# DİJİTAL KÜTÜPHANE REVİZYON FORMU

## DIGITAL LIBRARY REVISION FORM

Değişiklik Yayın Numarası: Changing Request Form No	DKF-09
--	--------

Kütüphane Adı: Library Name	Revizyon Numarası : Revision Number	Revizyon Tarihi : Revision Date
Exocad	Rev.05	23.08.2023

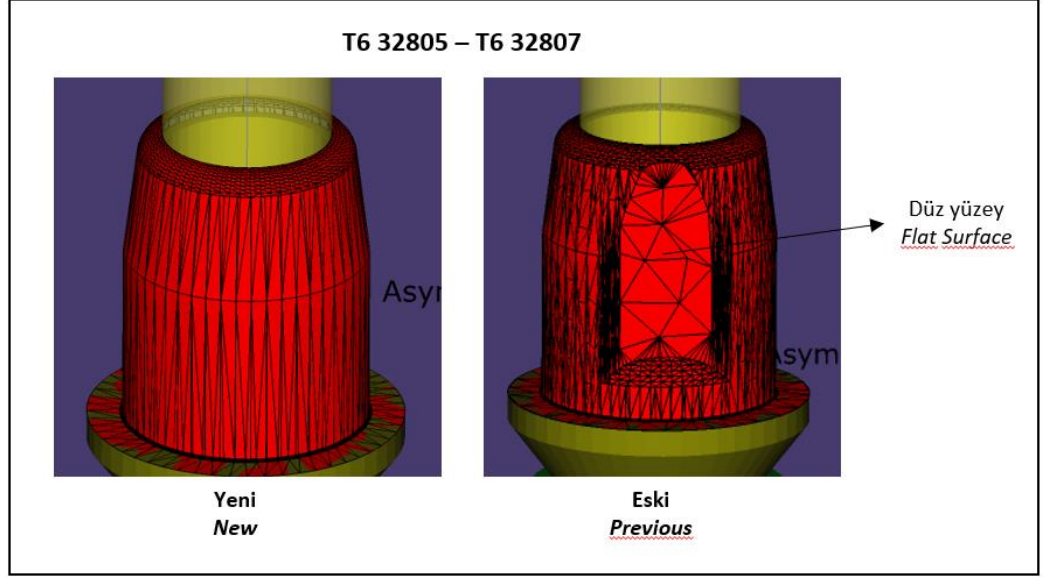
Değişiklik Nedeni Changing Reason	<p>T6 32804 – T6 32805 – T6 32806 – T6 32807 – T6 32037_NoHex – T6 32038_Hex dosyalarında 0.1 mm olan boşluk, 0.3 mm'ye çıkarılmıştır. T6 32805 ve T6 32807 kodlu dosyalarda yer alan düz yüzey kaldırılmıştır.</p> <p><i>In T6 32804 - T6 32805 - T6 32805 - T6 32806 - T6 32807 - T6 32037_NoHex - T6 32038_Hex coded files, the gap of 0.1 mm has been increased to 0.3 mm. The flat surface in T6 32805 and T6 32807 coded files has been removed.</i></p>
--------------------------------------	--

Değişiklik Görseli Changing Image	<p><b>T6 TiBases</b></p> <p>Library / Types / Subtypes</p> <p>◀ Nucleoss - TiBase</p> <ul style="list-style-type: none"><li>T3 32806</li><li>T3 32807</li><li>T4 32804</li><li>T4 32805</li><li>T4 32806</li><li>T4 32807</li><li>T5 32806</li><li>T5 32807</li><li><b>T6 32804</b></li><li><b>T6 32805</b></li><li><b>T6 32806</b></li><li><b>T6 32807</b></li><li>TS 42012</li><li>TS 42013</li><li>TS 42014</li><li>TS 42015</li></ul> <p>0.1 mm</p> <p>0.3 mm</p> <p>Eski Previous</p> <p>Yeni New</p>
--------------------------------------	--
